Gremium: Planungsausschuss
Sitzung am: 28.11.2024

Bebauungsplan Nr. 50/6, „Wohnanlage Haufeld“
Bereich zwischen Von-Stephan-Straße und der Straße Haufeld im Siegburger Zentrum

Eingegangene Stellungnahmen und Abwägungsvorschläge der Stadtverwaltung

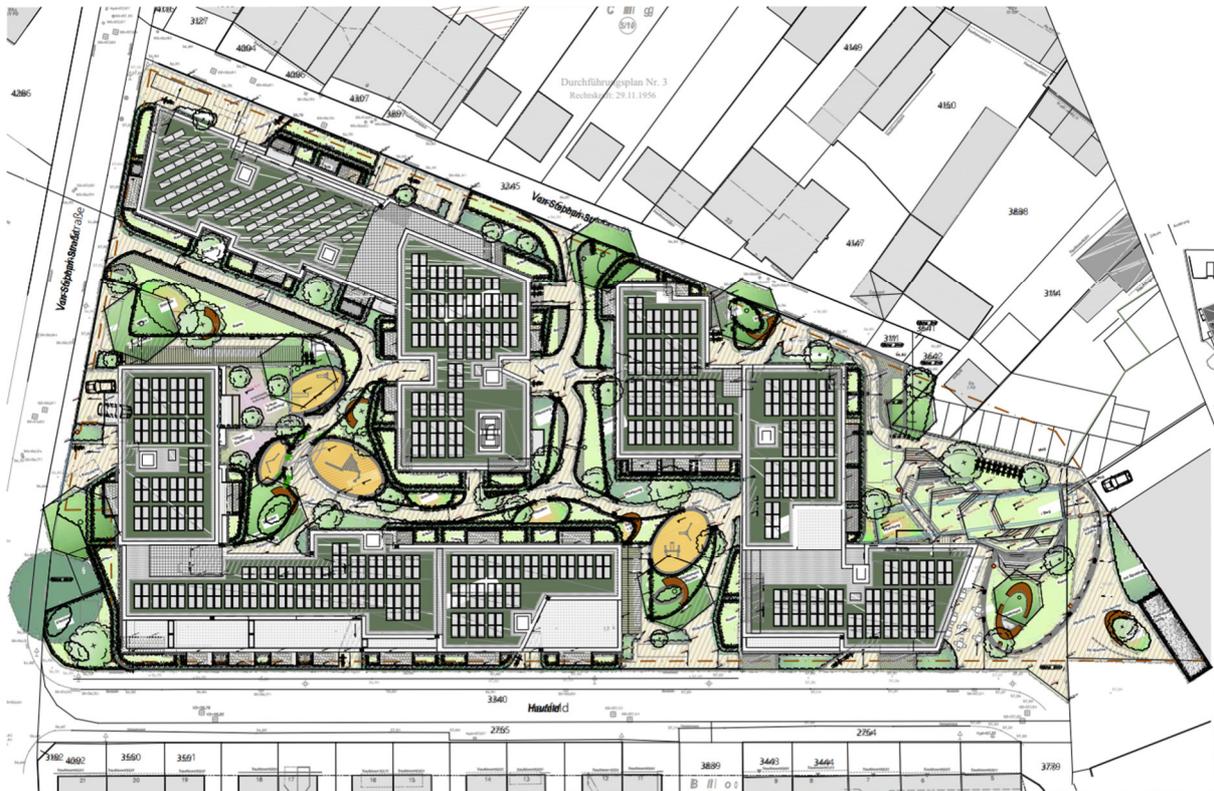
Entgegen den bislang veröffentlichten Planungen (siehe Abb. 1) sieht der nun ausgelegte Bebauungsplan eine Erhöhung der Geschosszahlen von 4 auf 5 Geschosse vor. Auch die in der letzten Informationsveranstaltung den Anwohnern präsentierte Staffelgeschossigkeit (ebenfalls Abb. 1) in den westlichen Gebäudeteilen scheint nun nicht mehr Teil der aktuellen Planung zu sein (vgl. Abb. 2 und Abb. 3).

Wir möchten unsere Bedenken bezüglich der geplanten Wohnblocks mit 5 Vollgeschossen (Abb. 2+3) in allen drei Bauteilen zum Ausdruck bringen. Diese Bauvorhaben stehen in keinem optischen oder bautechnischen Zusammenhang zu den bestehenden Ein- und Zweifamilienhäusern in der Straße Haufeld. Insbesondere in den Wintermonaten werfen die neuen Gebäude erhebliche Schatten auf die bestehenden Häuser in der von-Stephan-Straße. Zudem befürchten wir, dass die Anordnung der Häuserreihen zu einer vollständigen Abschattung unserer Fensterflächen führt.

Wir regen an, den Abstand der Bebauung zu vergrößern, um einen angemessenen Übergang zur bestehenden Bebauungsintensität zu schaffen. Zudem bitten wir darum, dass eventuelle Terrassen und Fenster so gestaltet werden, dass die oben genannte Privatsphäre gewahrt bleibt.

Uns ist bewusst, dass Wohnbebauung notwendig ist und dass nicht alle Interessen aller Beteiligten vollständig berücksichtigt werden können. Dennoch sind wir der Meinung, dass bei der Planung nicht nur die neuen Aspekte, sondern auch die bestehenden Gegebenheiten Berücksichtigung finden sollten. Dies konnten wir bei der Präsentation der Planung und im resultierenden „Entwurf“ leider nicht erkennen.

Wie von der Privatperson korrekt dargelegt, gibt es Diskrepanzen zwischen der Abbildung 1 und den Ansichten, die in der Informationsveranstaltung am 05.09.2024 gezeigt wurden. Die Abbildung 1 wurde auf einer Folie dargestellt, auf der der geplante Wohnungsmix aufgestellt wurde und zeigt ein Piktogramm von einem Planungsstand, der bis zum Beschluss zur Veröffentlichung weiterentwickelt wurde. Der Bebauungsplan trifft Festsetzungen auf Grundlage der aktuellen Planung mit bis zu 5 Geschossen und etwas anders ausgebildeten Rücksprüngen. In der gleichen Präsentation wurde auf Folie 4 die Freiraumplanung gezeigt, die den aktuellen Stand der Bebauung abbildet. Hier sind die neuen Rücksprünge dargestellt, die auch im Bebauungsplan berücksichtigt wurden. Da es sich in dem Verfahren um einen Angebotsbebauungsplan handelt, sind die Baugrenzen und maximalen Höhen so festgesetzt,

dass die Architekturplanung bei Bedarf noch verändert werden kann, in dem beispielsweise Gebäude-
teile etwas verschoben werden. Grundsätzlich ist an dieser Stelle darauf hinzuweisen, dass die Archi-
tekturplanung nicht Bestandteil der öffentlichen Auslegung war, sondern der Bebauungsplanentwurf.
Die Architekturplanung ist bis zum Bauantrag veränderbar. Die vorgestellte Architekturplanung wird sei-
tens der Investorin zwar angestrebt, ist im Bebauungsplanverfahren jedoch lediglich als ein mögliches
Beispiel einer Bebauung entsprechend den zeichnerischen und textlichen Festsetzungen zu bewerten.

Der Einschätzung zur Bauhöhe wird nicht gefolgt. Um das Potential der Innenentwicklung möglichst auszuschöpfen, sieht der Bebauungsplan teilweise eine höhere Geschossigkeit als in der Umgebung vor. Westlich des Plangebiets ist bereits Geschosswohnungsbau mit vier Vollgeschossen vorhanden. Im Bebauungsplan wird an einigen Stellen die Möglichkeit geschaffen, ein Vollgeschoss mehr zu errichten. Die im Norden entlang der Stichstraße der Von-Stephan-Straße geplante Bebauung nimmt jedoch durch Höhenstaffelungen und Gebäuderücksprünge Rücksicht auf die nördlich der Straße bestehende Bebauung. Die Wohnhäuser Von-Stephan-Str. 7 und 9 sind bereits durch das gegenüberliegende 3-geschossige Gebäude der Schule vorgeprägt. Zwar wird die Neubebauung in diesem Bereich ein Geschoss mehr aufweisen bzw. bis zu 4,0 m höher errichtet, jedoch springt die Baugrenze an dieser Stelle um bis zu 4,8 m von der Straße sowie der nördlichen Gebädekante des Schulgebäudes zurück. Die in der Stellungnahme erwähnte Fünf-Geschossigkeit wird erst nach einem weiteren Rücksprung von 3,6 m erreicht. Zudem wird der fünf-geschossige Gebäudeteil weiter östlich und damit nicht direkt gegenüber der beiden Wohnhäuser errichtet.
